z projednání připomínek DUR stavby „**Modernizace trati Brno - Přerov, 2. stavba Blažovice - Vyškov**“ konané dne **7. 4. 2022** na SUDOPu BRNO a prostřednictvím MS Teams.

Předmětem porady bylo projednání připomínek k projektové dokumentaci, které vznesly odborné složky Správy železnic, státní organizace.

Připomínky k Dokumentaci pro územní rozhodnutí stavby „Modernizace trati Brno – Přerov, 2. stavba Blažovice - Vyškov“

„Modernizace trati Brno – Přerov, 2. stavba Blažovice – Vyškov“ – připomínky k dokumentaci pro územní rozhodnutí

Výkres „P_21064_Blažovice-Vyškov_doměření.dgn“

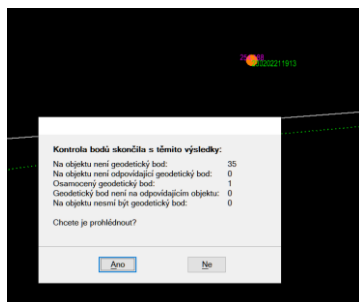
- Věnujte pozornost seznamu shluků bodů (s menší vzdáleností 5 cm) v kontrolním protokolu, často se jedná o nevyčištěnou kresbu. Viz obrázky.

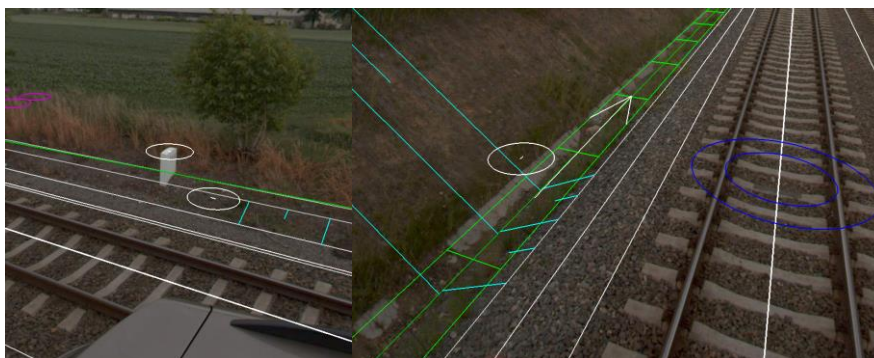
- Km 14,9 nevyčištěný výkres (dva staničníky), další případ v km 15,0.

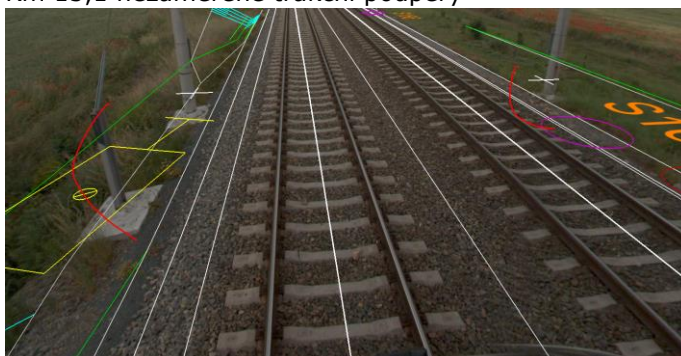
- Km 15,1 nezaměřené trakční podpěry

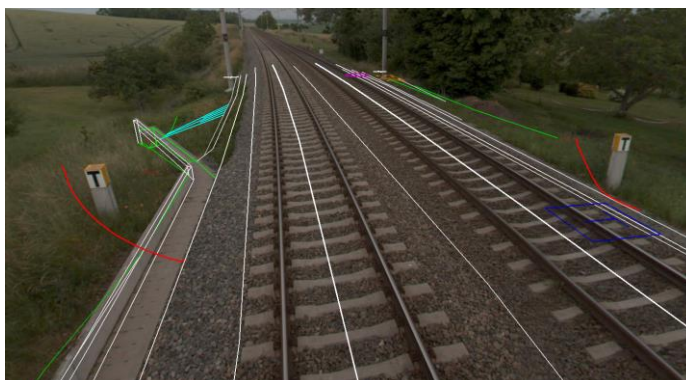
- Km 15,15 nezaměřené telefony

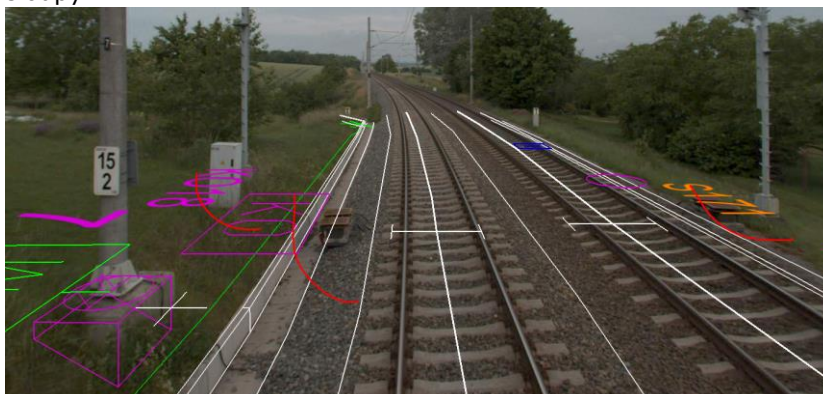
- Km 15,2 nezaměřené konce kolejového obvodu, světelná návěstidla a trakční sloupy

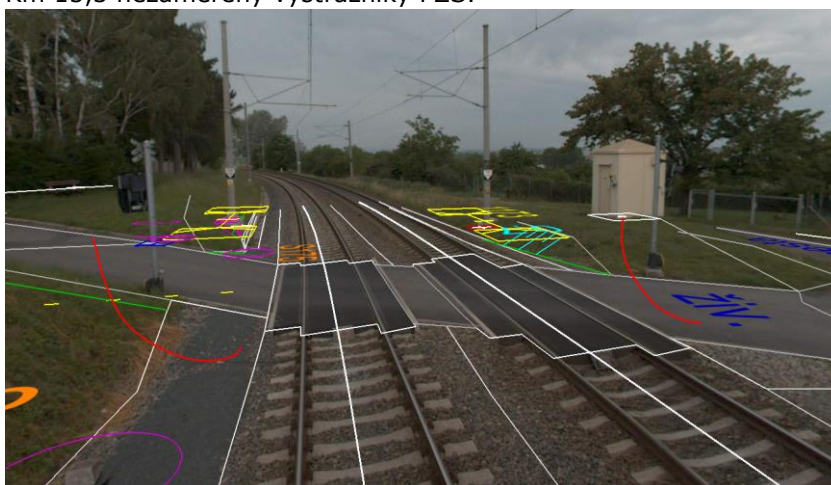
- Km 15,3 nezaměřeny výstražníky PZS.
